## Добавление 5: Правила № 6

### Пересмотр 5 – Поправка 3

Дополнение 24 к поправкам серии 01 – Дата вступления в силу: 3 ноября 2013 года

**Единообразные предписания, касающиеся официального утверждения указателей поворота для механических транспортных средств и их прицепов**

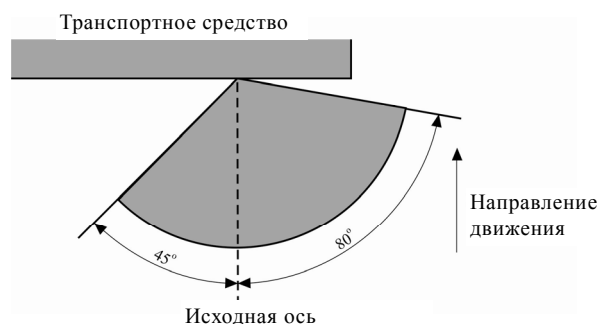
Пункты 6.3.3–6.3.3.1 изменить следующим образом:

"6.3.3 кроме того,

6.3.3.1 на всей площади полей видимости, определенных на схемах в приложении 1, сила излучаемого света должна быть не менее 0,7 кд для устройств категории 1b, не менее 0,3 кд для устройств категорий 1, 1a, 2a и для устройств категории 2b днем; она должна составлять не менее 0,07 кд для устройств категории 2b ночью";

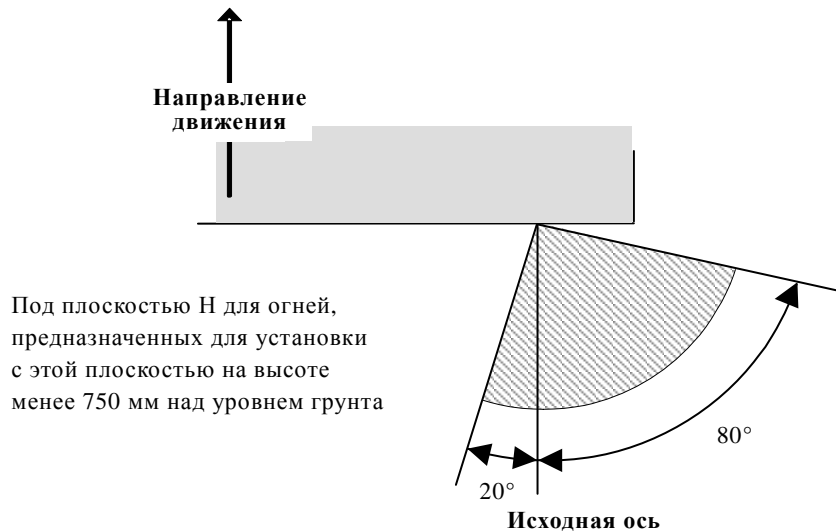
Добавить новую схему и соответствующий текст следующего содержания:

Категории 5 и 6: дополнительные боковые указатели поворота, предназначенные для использования на транспортном средстве, на котором установлены также указатели поворота категорий 1, 1a или 1b и 2a или 2b".
